**CCR-VIA -- COMITATO DI COORDINAMENTO REGIONALE PER LA
VALUTAZIONE D'IMPATTO AMBIENTALE****Giudizio n° 3826 del 26/01/2023****Prot. n° 03508393/22 del 29/11/2022****Ditta Proponente:** HADRI TANKS SRL**Oggetto:** VP – nuovo serbatoio**Comune di Intervento:** Vasto (CH)**Tipo procedimento:** Valutazione Preliminare ai sensi dei commi 9 e 9 bis dell'art. 6 del D.Lgs. 152/06 e ss.mm.ii.**Presenti** (in seconda convocazione)**Direttore Dipartimento Territorio – Ambiente (Presidente)** dott. Marco De Santis (Presidente Delegato)**Dirigente Servizio Valutazioni Ambientali** ASSENTE**Dirigente Servizio Gestione e Qualità delle Acque** dott. Giancaterino Giammaria (delegato)**Dirigente Servizio Politica Energetica e Risorse del Territorio - Pescara** dott. Fabio Pizzica (delegato)**Dirigente Servizio Gestione Rifiuti e Bonifiche - Pescara** dott. Gabriele Costantini (delegato)**Dirigente Servizio Pianificazione Territoriale e Paesaggio** ing. Eligio Di Marzio (delegato)**Dirigente Servizio Foreste e Parchi - L'Aquila** ASSENTE**Dirigente Servizio Opere Marittime** ASSENTE**Dirigente Servizio Genio Civile competente per territorio****Chieti** ing. Raffaele Spilla (delegato)**Dirigente del

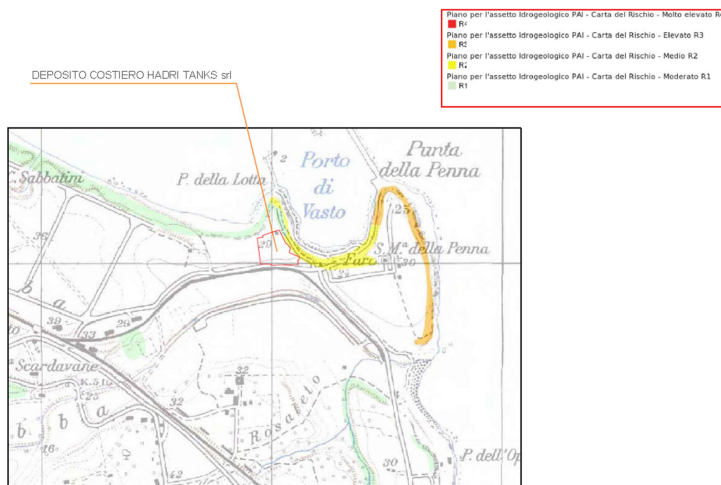
E' necessario inoltre che la Ditta chiarisca la fattibilità dell'intervento proposto in relazione alle fasce di rispetto della scarpata la cui apposizione è di competenza comunale ai sensi delle NTA del PAI.
